IMPORTANT !!!

NOTE : Afin de simplifier le câblage entre les BAAS SA et SAME ou SBMA et SBMAME, les polarités de certains bornier ont été inversés , ainsi il n'est plus nécessaire de croiser les 2 fils entre les BAAS SA et SAME.

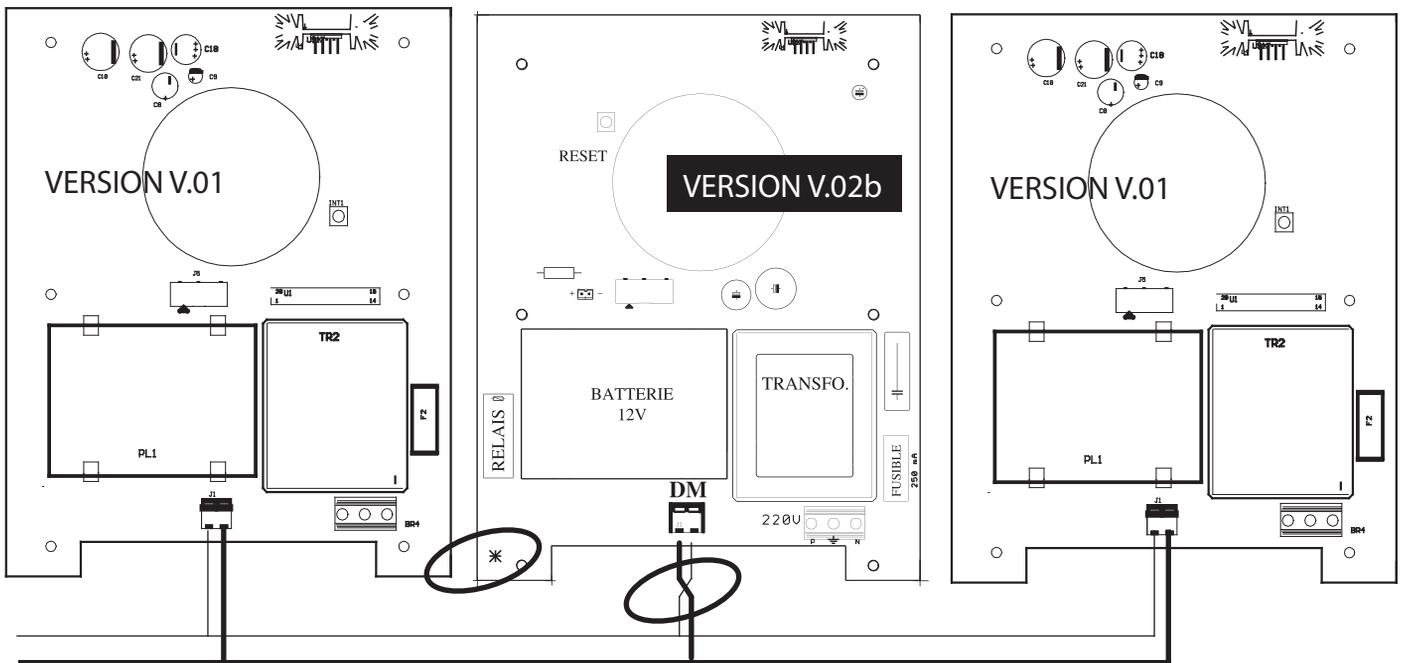
Cependant, il sera nécessaire d'apporter des modifications de câblage dans le cas ou ces nouvelles versions (V.02A) seraient ajoutées sur un site comportant des anciennes versions (V.01).

Il est très facile de reconnaître la nouvelle version : elle comporte une étoile sur le bord inférieur gauche de la carte (en dessous du bornier relais).

les nouvelles versions commencent à partir des numéros de série suivants :
SBMA :09.06.007 / SBMAME :09.09.013 / SBSAME :09.05.016

Attention croiser les cables à chaque fois qu'un type SAME V.01 suit ou est suivi par un type SAME V.02

Attention croiser les cables à chaque fois qu'un type MA(ME) V.01 suit ou est suivi par un type MA (ME) (flash) V.02
